Znak EOP/KD/4/2026/01/01776
Dot. Uzgodnienie remontu urządzenia dylatacyjnego -
droga DP 4729E nad rzeką Proсна w Wieruszowie

INWESTOR:	Powiatowy Zarząd Dróg w Wieruszowie ul. Ludwika Waryńskiego 14, 98-400 Wieruszów		
ZADANIE:	Remont urządzenia dylatacyjnego mostu w ciągu DP 4729E nad rzeką Prosną w Wieruszowie		
ADRES:	ul. Wrocławska 98-400 Wieruszów		
PROJEKTOWAŁ:	IMIĘ I NAZWISKO: mgr inż. Łukasz Dubiel	NR UPR: LBS/0006/PBM/24	PODPIS: <i>Dubiel</i>
TYTUŁ RYSUNKU:	RYSUNEK ORIENTACYJNY PRZEBIEGU SIECI W SĄSIEDZTWIE OBIEKTU		NR RYSUNKU: 04
DATA OPRACOWANIA: 01/2026	STADIUM/BRANŻA: PROJEKT REMONTU	SKALA: 1:500

Przebieg sieci w sąsiedztwie obiektu

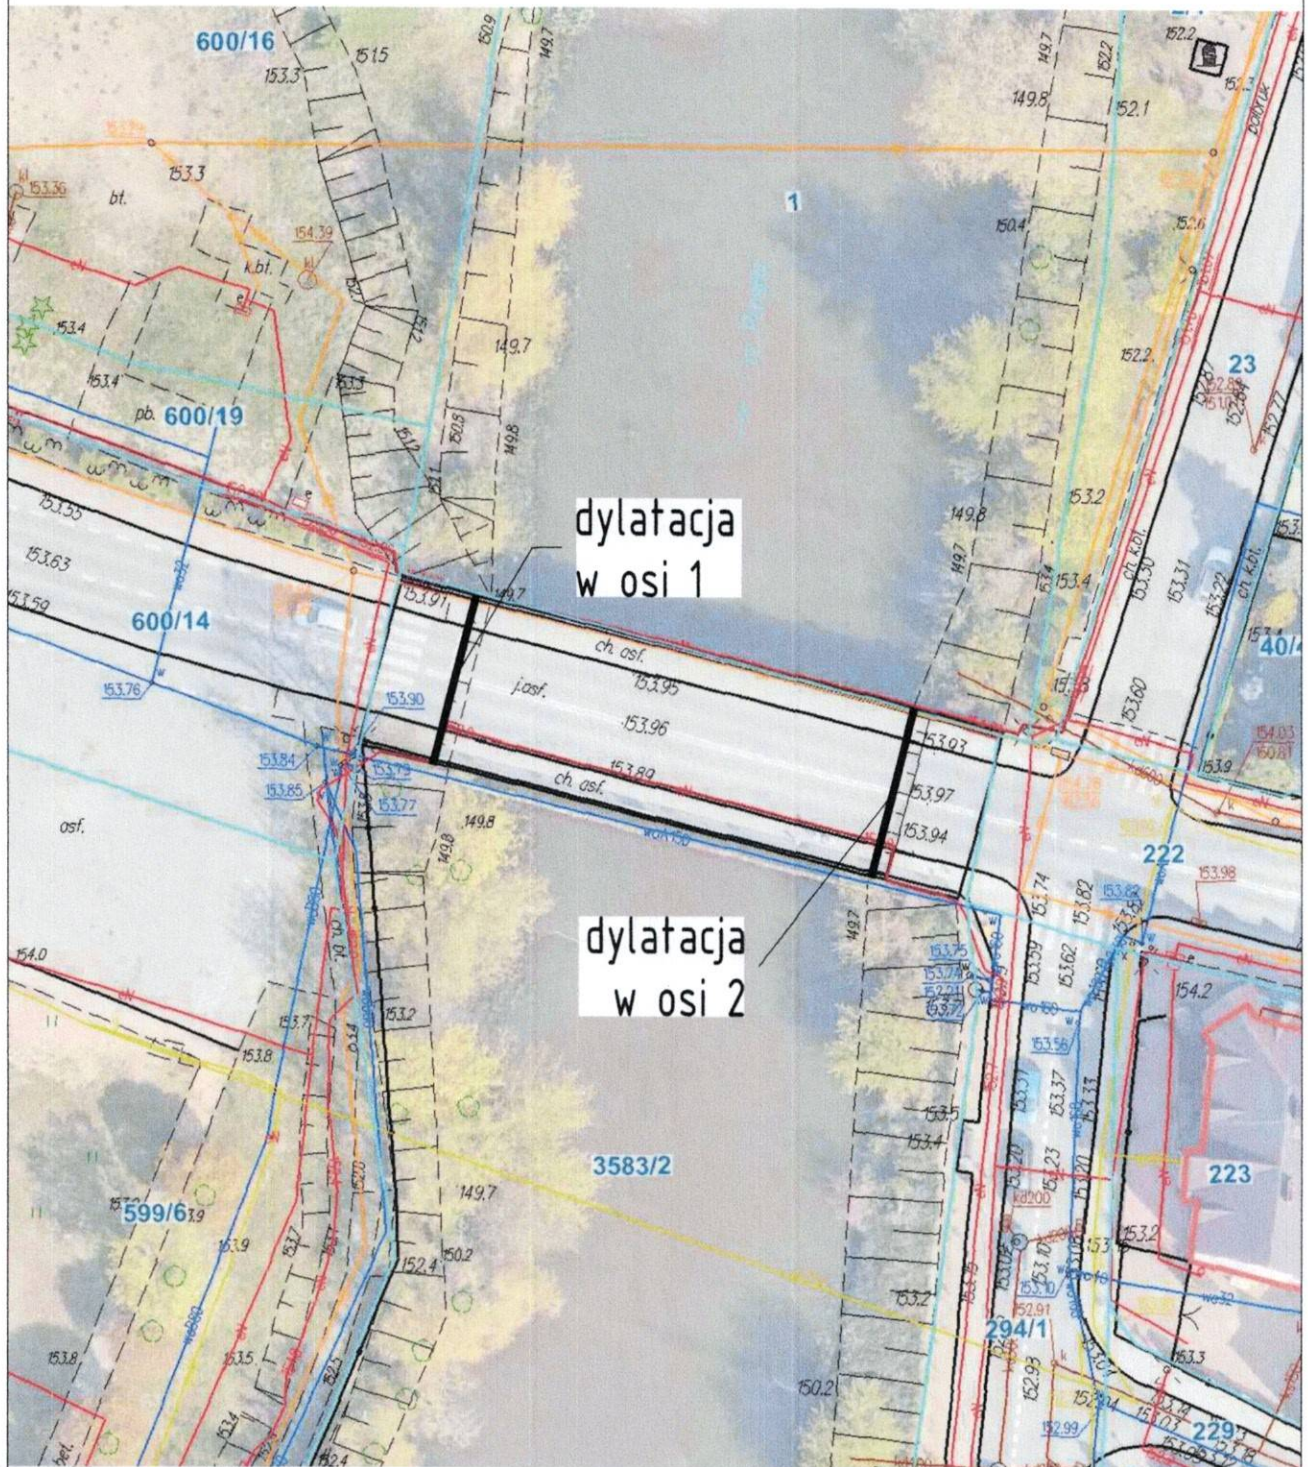
1. Na trasie projektowanej budowy lub w jej bezpośrednim sąsiedztwie występują kablowe sieci niskiego nn (0,4 kV) napięcia.

Trasy istniejących linii kablowych należy potwierdzić przed przystąpieniem do robót remontowych. Należy je oznaczyć lub zabezpieczyć tak by nie uległy uszkodzeniu podczas prac.

Skrzyżowania i zbliżenia do istniejącej sieci elektroenergetycznej należy wykonać zgodnie z obowiązującymi przepisami i normami. Zmiana trasy lub lokalizacji podlega ponownemu uzgodnieniu.

2. Prace budowlane wykonywane w strefach oddziaływania sieci elektroenergetycznych należy wykonywać zgodnie z wymaganiami zawartymi w Rozporządzeniu Ministra Pracy i Polityki Socjalnej z dnia 28 sierpnia 2003 roku w sprawie ogólnych przepisów bezpieczeństwa i higieny pracy (Dz. U. Nr 169 poz. 1650 z 2003 r.). **Wykopy ziemne w miejscach występowania kolizji lub zbliżeń należy wykonywać ręcznie.**

5. **Przypadki odkrycia istniejących kabli SN i nn należy bezwzględnie zgłaszać do Działu Zarządzania Eksploatacją w Rejonie Dystrybucji w Kępnie.** Miejsca te przed zasypaniem podlegają odbiorowi przez pracownika RD w Kępnie.

6. W miejscach zbliżeń do istniejącej sieci kablowej SN i nn, kable elektroenergetyczne należy zabezpieczyć rurą osłonową dwudzielną typu AROT A PS 110-160 na całej długości występowania zbliżenia. Dla kabli średniego napięcia należy zastosować rurę koloru czerwonego, natomiast dla kabli niskiego napięcia – koloru niebieskiego.
